Regionalverband Ostwürttemberg

Verbandsversammlung des Regionalverbands Ostwürttemberg

Vorberatung Satzungsbeschluss der Teilfortschreibung Windenergie 2025,

Beratung der Ergebnisse der 2. Anhörung und Beschlussfassungen zur Gebietskulisse der Vorranggebiete für regionalbedeutsame Windenergieanlagen, Beschluss

Detailausschnitt Raum Aalen / Oberkochen / Königsbronn – VRG 70

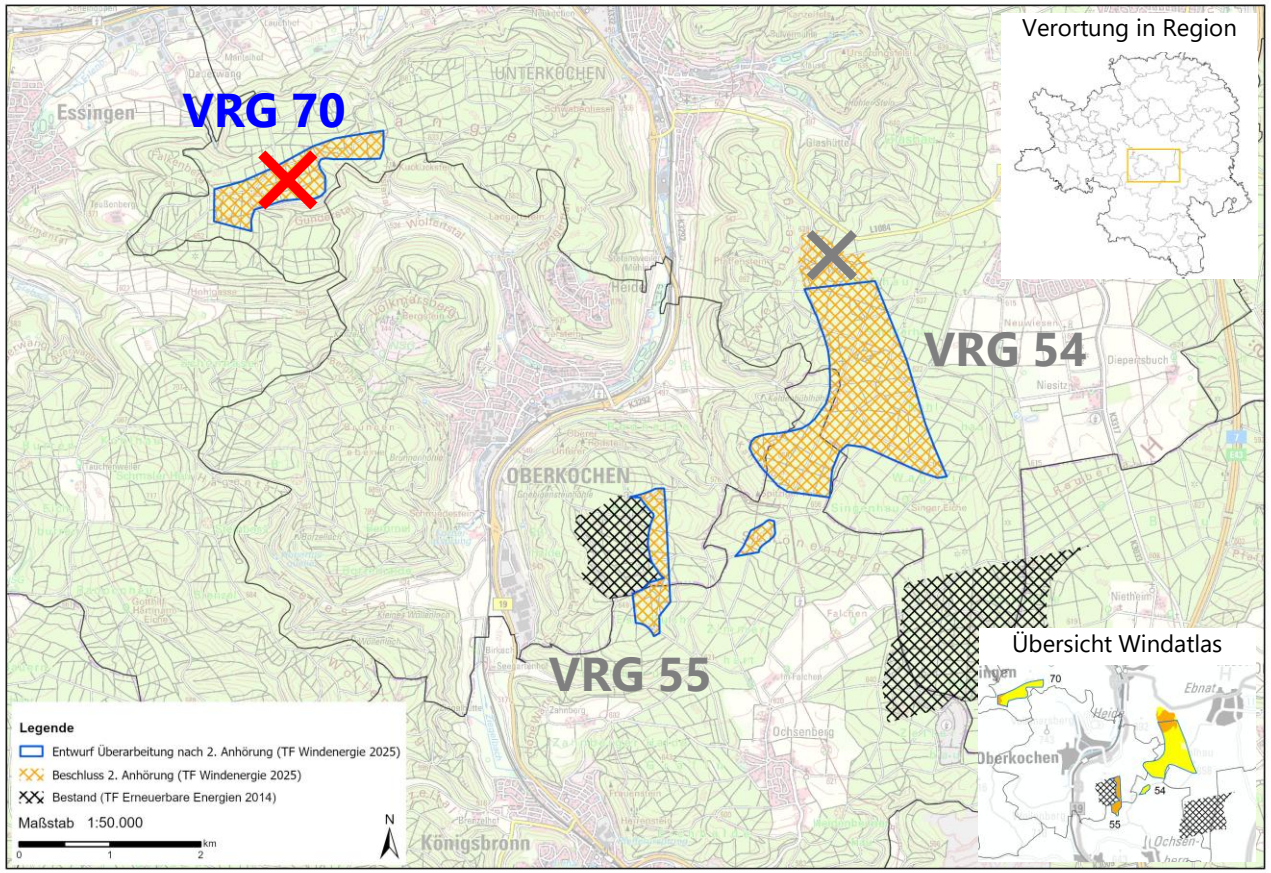
→ Aalen: Zustimmung Reduzierung im Norden, positive Positionierung in AUST-Ausschuss (10.07.25) für Gebiet, Mehrheitsbeschluss (17:8)

→ Oberkochen: Ablehnung wg. naturschutzfachlicher Belange, Albtrauf, Überlastung

→ MLW: da Windhöffigkeit < 190 W/m² Überprüfung der Begründung zur Einschätzung der Umsetzbarkeit

→ LRA (UNB): insg. kritische Beurteilung (Nähe zu bisher unbelastetem Albtrauf, negative Wirkung Landschaft, extreme Fernwirkung, Auswirkungen auf bisher unbelastetes Wolfertstal, Naherholungsgeb., zudem Lage zwischen Natura-2000 und LSG

→ NatSch-Verb.: enorme natur- und artenschutzrechtliche Konflikte, daher kein Kompromiss für Gebiet möglich; Lage in stark frequentiertem Vogelzugkorridor, vrs. auch erheblicher Fledermauszug; Brutvorkommen div. Vogelarten; div. Fledermausarten zu erwarten (u.a. Gr. Abendsegler, Mopsfledermaus), mögl. Vorkommen Luchs; Vorkommen FFH-Anhang II Art u.a. geschützte Pflanzen; sehr strukturreicher, störungsarmer Wald, wichtige Biotop- und Verbundfunktion; erhebl. Auswirkungen auf Natur- und Vogelschutzgebiete

→ 2 Stellungnahmen (Einspruch, da Unterlagen nicht ausreichend)

→ **Die Verwaltung schlägt die Streichung des Gebiets vor, hält es aber auch für vertretbar die Fläche als Vorranggebiet in die Endfassung zu übernehmen. Die finale Entscheidung obliegt dem Gremium.**

Detailausschnitt Raum Giengen / Heidenheim – VRG 68

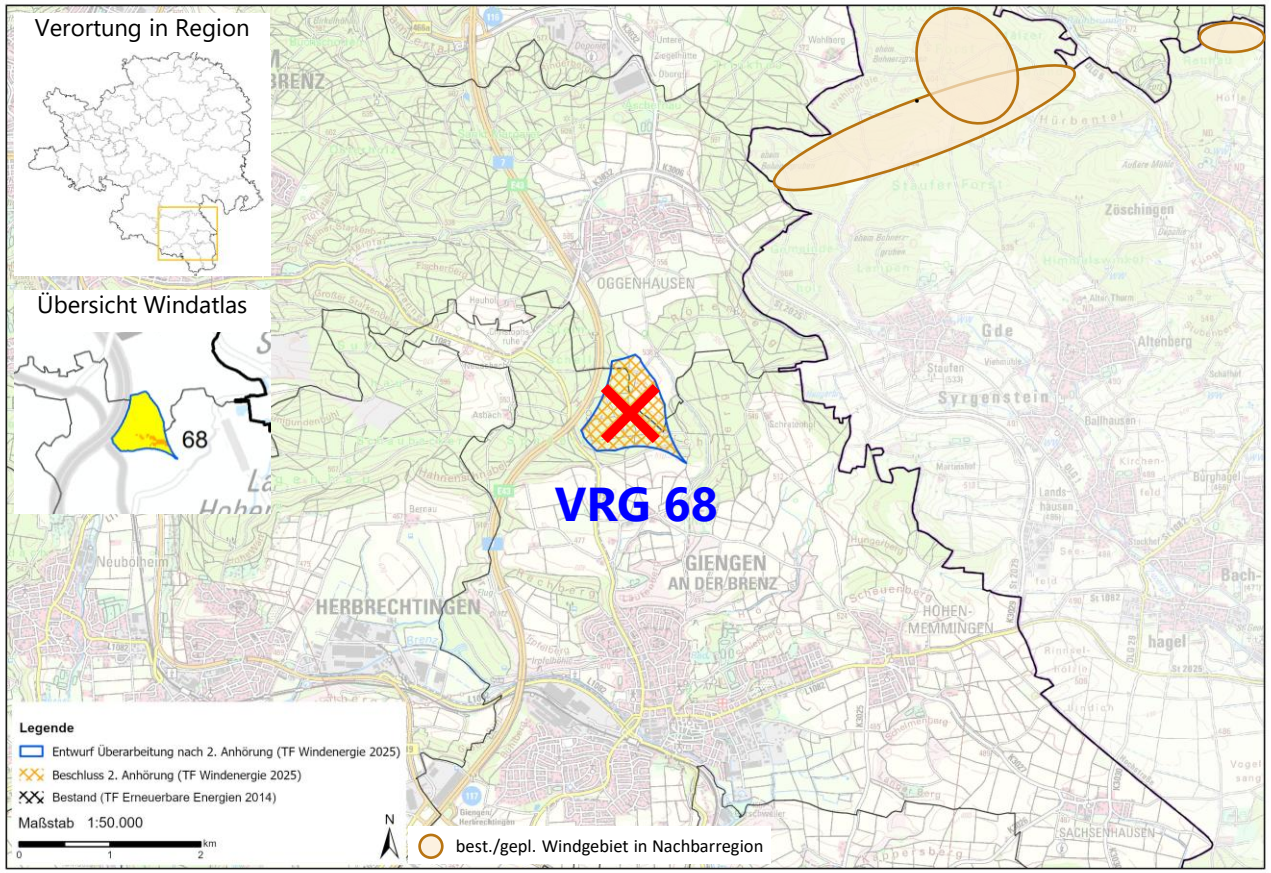
→ Heidenheim: Ablehnung wg. befürchteter Immissionen und Verlust Naherholungsgebiet

→ Giengen: keine Stellungnahme, GR-Beschluss vom 22.02.24 zur Verringerung Siedlungsabstand vorhanden

→ Bundeswehr: Jettiefflugstrecke mit Bauhöhenbegrenzung bis 1.005m ü. NHN, damit keine Betroffenheit

→ MLW: da Windhöffigkeit < 190 W/m² Überprüfung der Begründung zur Einschätzung der Umsetzbarkeit

→ NatSch-Verb.: jährliche Brutvorkommen Rot- und Schwarzmilan im VRG, Revier Wespenbussard, weitere Nachweise von Vogel- und Fledermausvorkommen in der Umgebung (u.a. Bartfledermaus (Sonderstatusart)), Lage im Bereich Kranichzug (Sonderstatusart), whrs. Jagdbereich Gr. Mausohr-Kolonie im Waldgebiet

→ 10 ablehnende Stellungnahmen,
davon 1 Stn. von Bürgerinitiative, 2 Stn. mit starken Bedenken wg. real genutztem An-/Abflug Segelflugschlepp zum Flugplatz, der über das VRG führt

→ **Die Verwaltung schlägt die Streichung des Gebiets vor, hält es aber auch für vertretbar die Fläche als Vorranggebiet in die Endfassung zu übernehmen. Die finale Entscheidung obliegt dem Gremium.**

Detailausschnitt Raum Essingen / Heubach / Bartholomä / Schwäbisch Gmünd – VRG 58

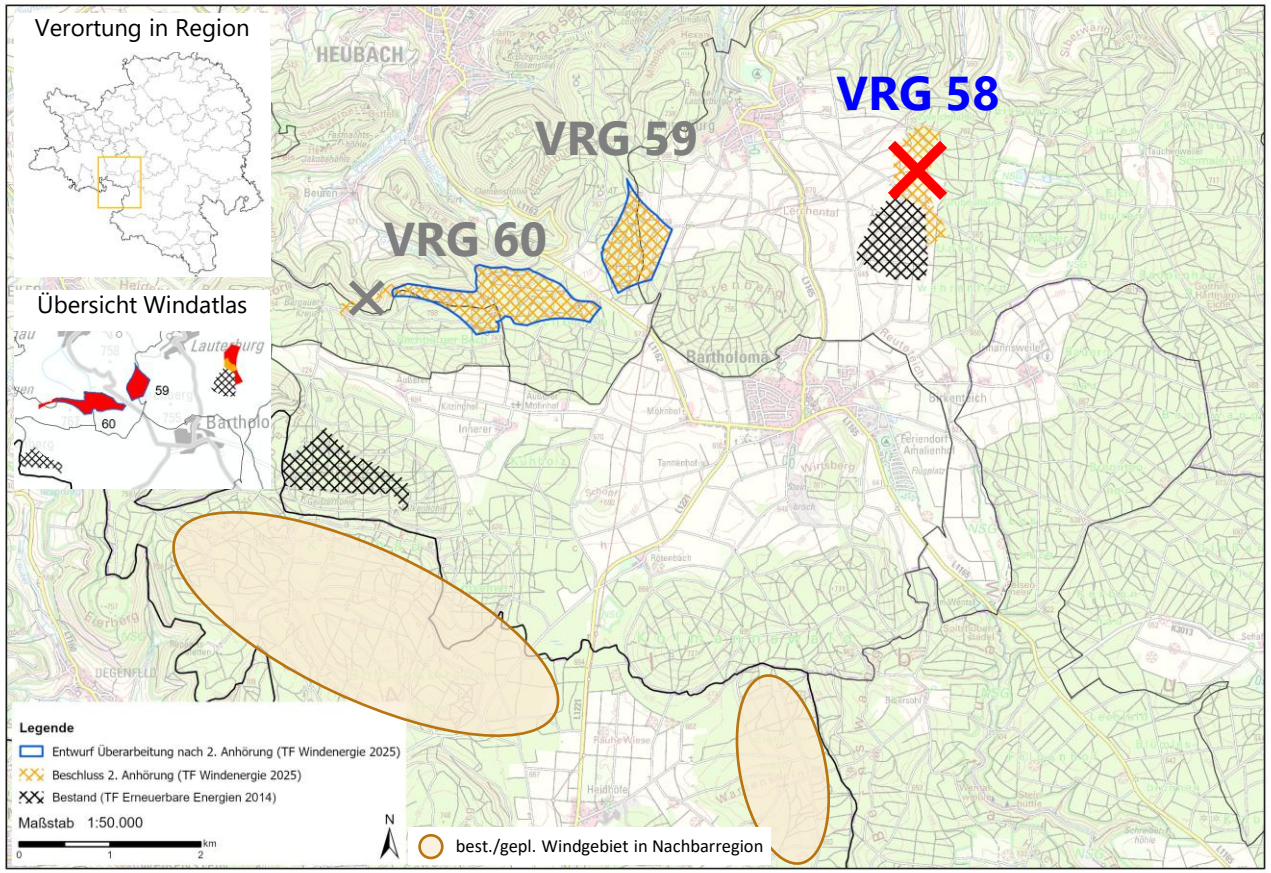
Haltung Kommunen:
→ Essingen: grundsätzlich Zustimmung, 1000m-Abstand beibehalten
→ Bartholomä: Ablehnung wg. Überlastung Raum

Stellungnahmen TöB:
→ RPS (Verkehr): 2. Entwurf aus luftrechtlicher Sicht unbedenklich
→ LRA (LWS): Bedenken, da Vorbehaltsflur I
→ LRA (UNB): sehr kritische Beurteilung wg. Heranrücken an Albtrauf, durch erfolgt Gebietsreduzierung Konfliktminderung für Vögel
→ NatSch-Verb.: enorme natur- und artenschutzrechtliche Konflikte, daher kein Kompromiss für Gebiet möglich;
Lage in stark frequentiertem Vogelzugkorridor, vrs. auch erheblicher Fledermauszug; Brutvorkommen div. Vogelarten, mögl. Vorkommen Luchs, kritische Nähe zu Rastbiotop Weiherwiesen (NSG)
→ SWR: Betroffenheit Funkstrecke gegeben
→ Terranets bw: Trassenverlauf Gasleitung durch Gebiet

Stellungnahmen Öffentlichkeit:
→ 27 Stellungnahmen, davon 25 Ablehnungen,
1 Erweiterungswunsch, 1 Zustimmung zu Reduzierung

→ **Keine Übernahme in Endfassung (-40 ha), Repowering weiterhin möglich**
(Minimierung Beeinträchtigung Albtrauf, Berücksichtigung Artenschutz, Vogelzug, Belastung Raum; Standortwahl durch Vielzahl zu berücksichtigender Belange stark eingeschränkt – Gasleitung, Richtfunk, Bodendenkmale, Bodenschutzwald)

Freiwilliger Pufferabstand zu Vogelschutzgebieten - Vorranggebiete Ebnat (54), Utzenberg (59), Rechberger Buch (60)

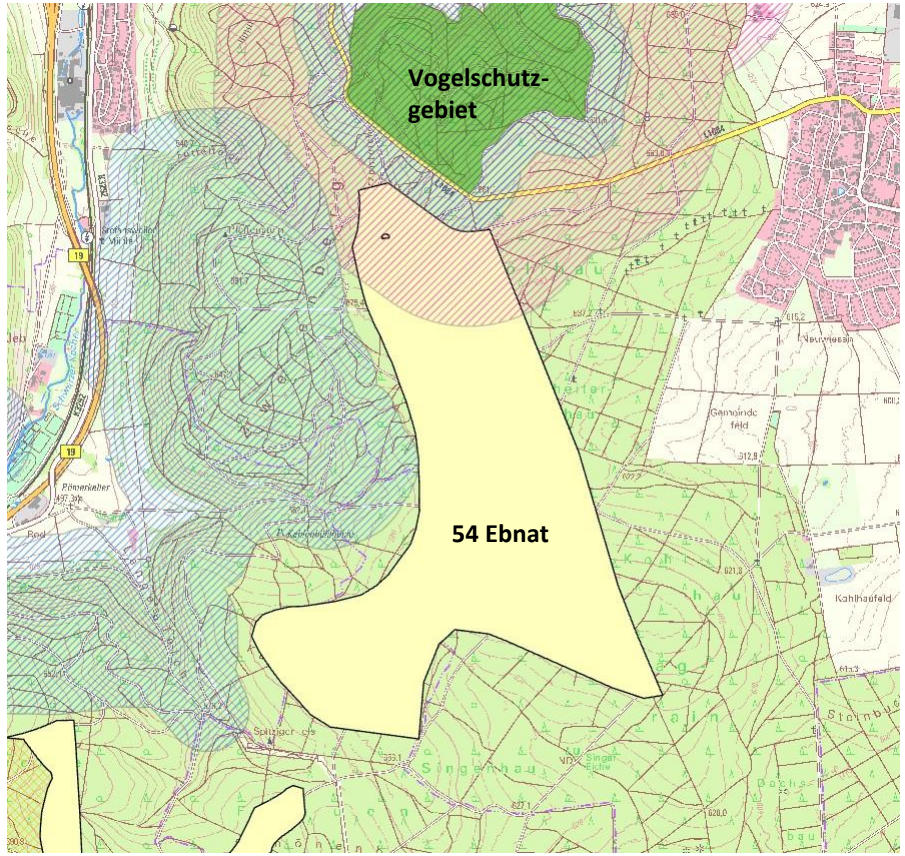
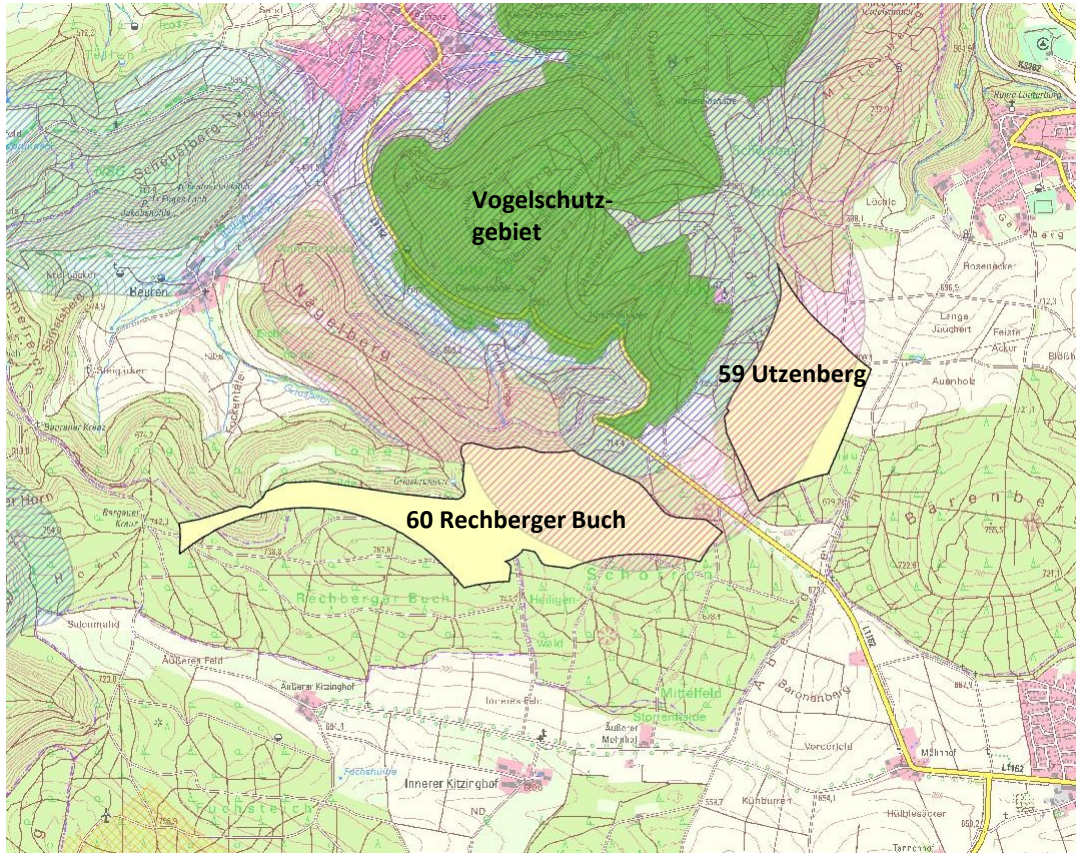
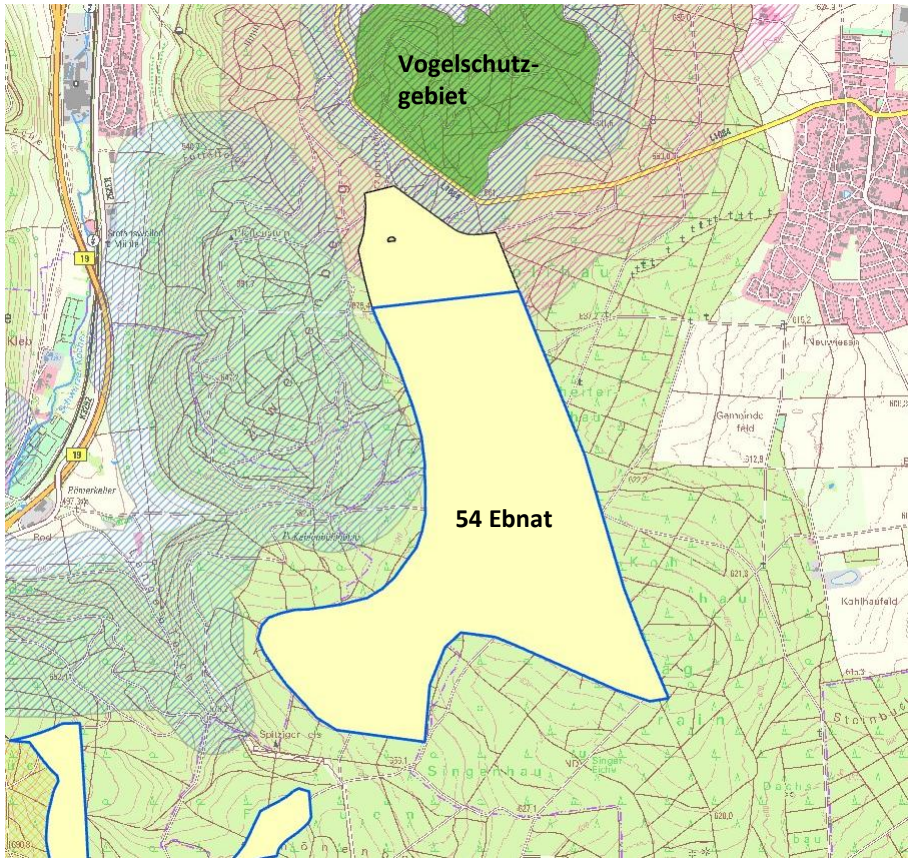
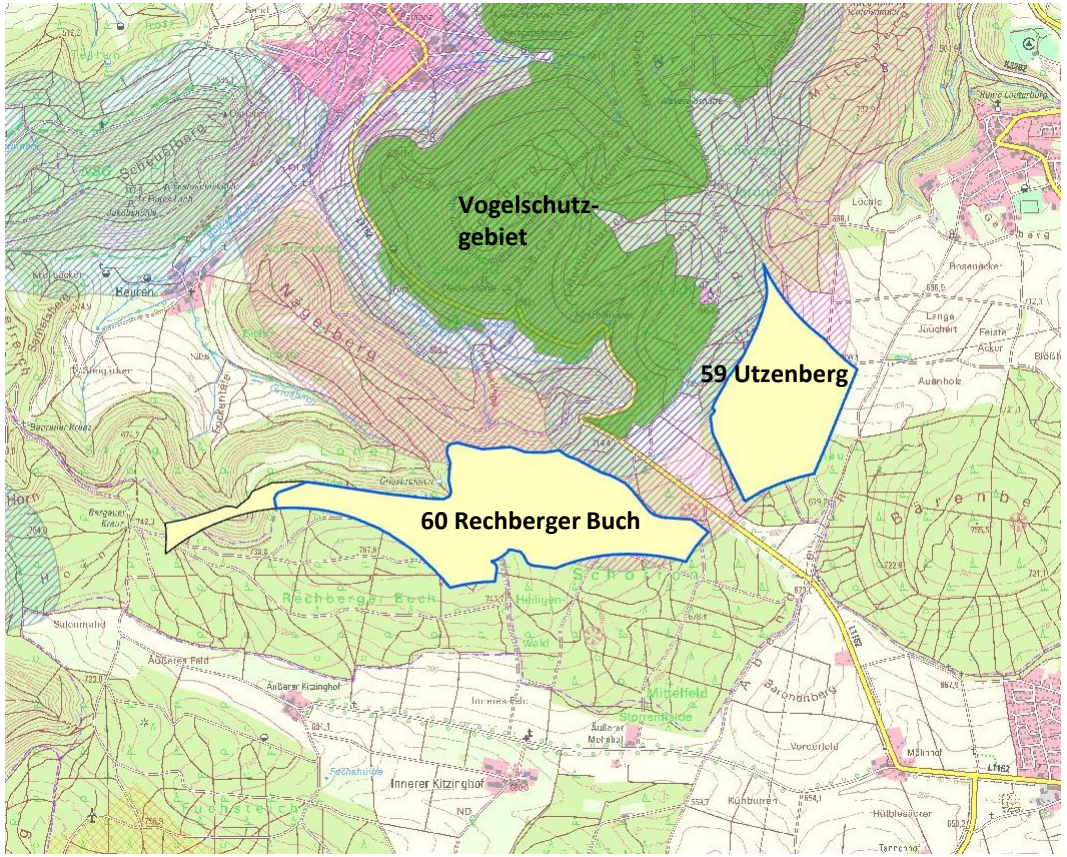
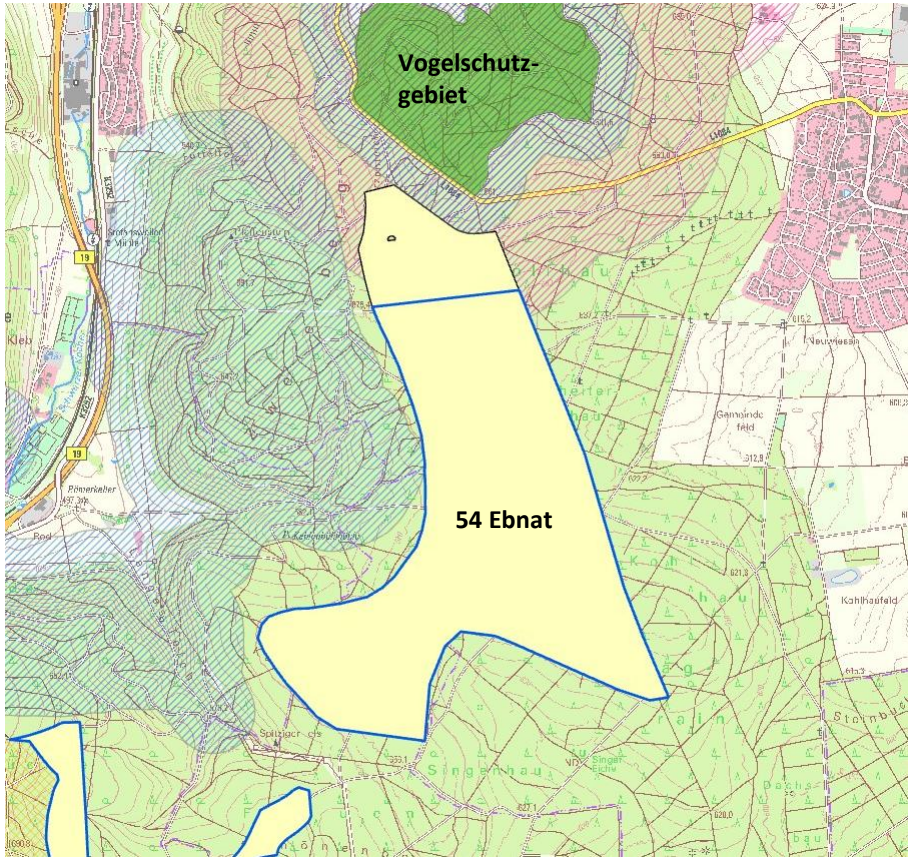
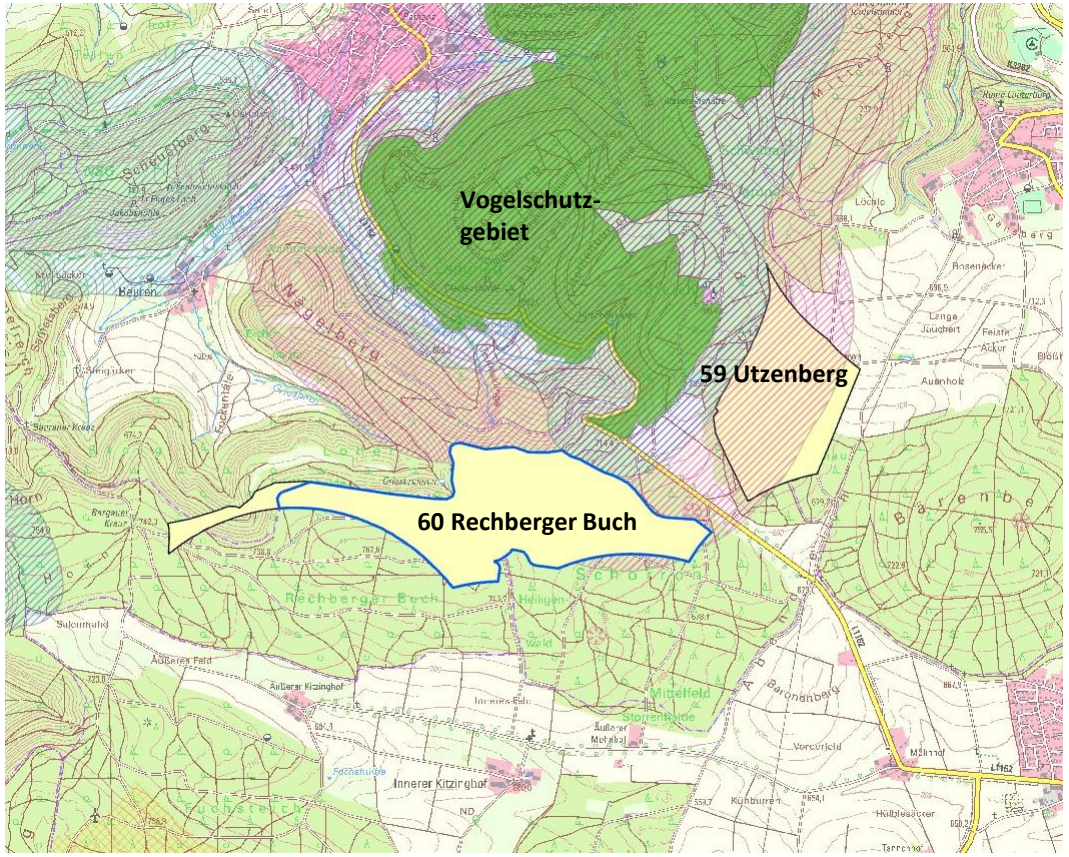
Für die Gebiete Ebnat (54), Utzenberg (59) und Rechberger Buch (60) gilt es aufgrund der Nachführung weiterer Arten folgende Grundsatzentscheidung hinsichtlich des im Kriterienkatalog freiwillig zusätzlich definierten Pufferabstandes von 700 m zu treffen:

1. Generelle Nachführung des freiwilligen Pufferabstandes
2. Generelle Nichtnachführung des freiwilligen Pufferabstandes im Zuge der finalen Einzelfallabwägung
3. Nichtnachführung des freiwilligen Pufferabstandes im Rahmen der finalen Einzelfallabwägung nur bei den für die wirtschaftliche Transformation relevanten Flächen (54 und 60)

Detailausschnitt Raum Aalen / Oberkochen / Königsbronn – VRG 54

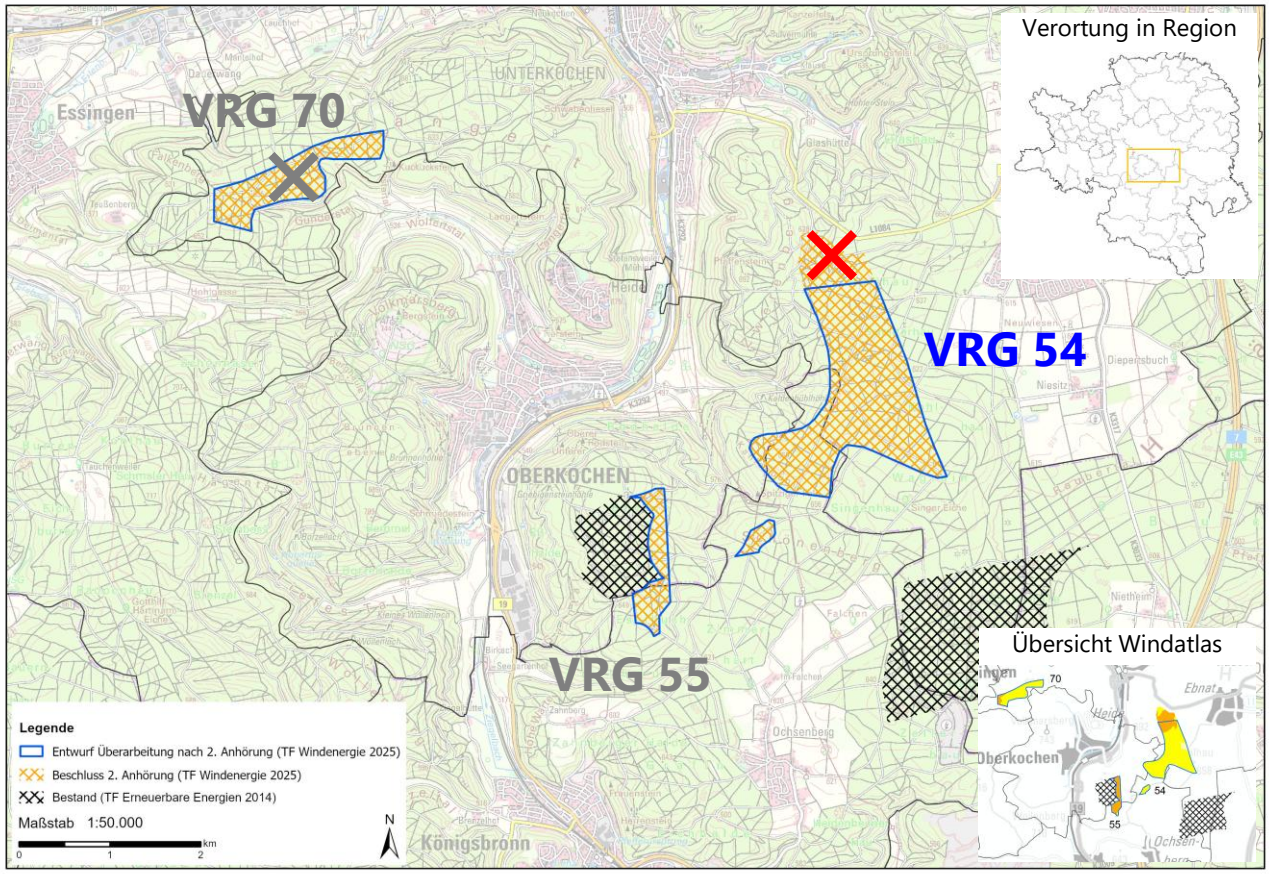
Haltung Kommunen:
→ Aalen: Zustimmung zu erfolgten Reduzierungen, ambivalente Betrachtung (Zusatzbelastung, Versorgung Gewerbepark), Anregung Berücksichtigung Trassen Albaufstieg, Abstimmung mit Straßenbaulastträger
→ Königsbronn: Zustimmung Gesamtplan

Stellungnahmen TöB:
→ RPS (Verkehr): Hinweis Geradeausan-/abflug AA-Elchingen (HNB): Gebiet im Nahbereich windkraftsensibler Arten, vrs. erhebl. Konflikte ->Prüfung und ggfs. Anpassung
→ LRA OAK (UNB): nicht unerhebl. landschaftl. Veränderungen, Vorkommen kleinräumig gesch. Pflanzenarten, Dolinen; aus naturschutzfachl. Sicht weniger geeignet
→ LRA HDH (Forst): Hinweise für die Anlagenplanung (Großhöhlen)
→ NatSch-Verb.: deutliche Kritik, Verdichtungsbereich Vogelzug, Abriegelung Zugkorridor, Vorschlag für kompaktere Planung; Informationen zu Artenvorkommen im Gebiet
→ Forst BW: Windkraftprojekt im herausr. Interesse Land

Stellungnahmen Öffentlichkeit:
→ 10 Stellungnahmen, davon 1 Beibehaltung ohne Reduktion, 9 Ablehnungen wg. Zusatzbelastung (inkl. 1 von Bürgerinitiative)

Zusatzinformation:
→ Ergebnis Rückfrage RPS (Verkehr): Variantenprüfung Albaufstieg läuft, nach aktuellem Stand keine Behinderung der Varianten durch WEA-Planung
→ Bedeutend für die wirtschaftliche Transformation der Region

→ **Übernahme mit reduzierter Fläche in Endfassung (243 ha)**
(Weiterführung wg. wirtschaftspolitischer Bedeutung, Berücksichtigung Anregung zu kompakterer Planung, Entlastung Raum, Umsetzung trotz artenschutzrechtlicher Bedenken und Vogelzug möglich)
-> In Steckbrief Hinweis auf zu berücksichtigende artenschutzrechtliche Belange, ggf. Untersuchungen und Ausgleichs-, Vermeidungs- oder Minimierungsmaßnahmen)
